Høring - E16 Bjørum - Skaret, mindre reguleringsendring. Isi rensedbasseng og støttemur.

Skui Vel har følgende merknader.

Vedlegg 1. Mulighets-skisse for nordgående ramper på E16 Isi krysset.

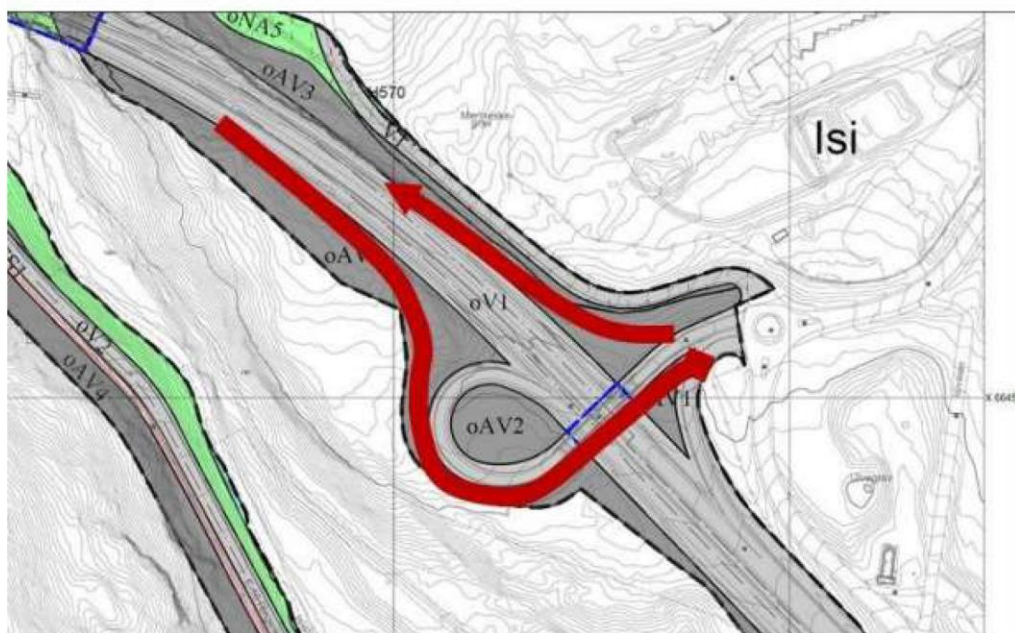
- Plasseringen av rensedbasseng og fremtidig fullt kryss ved Isi.

Den foreslåtte plasseringen nord for Skuitunnelen slik at den tar med seg delstrekning nordover inklusivt begge de nye Bjørum sag broene over Isielva, må ikke forhindre fremtidig utvidelse av Isi E16 krysset til fullt kryss med nordgående ramper.

Behovet og ønske om fullt kryss på Isi har Skui Vel tatt opp flere ganger, og spesielt etter at det ikke ble noe E16 kryss ved Bjørum sag.
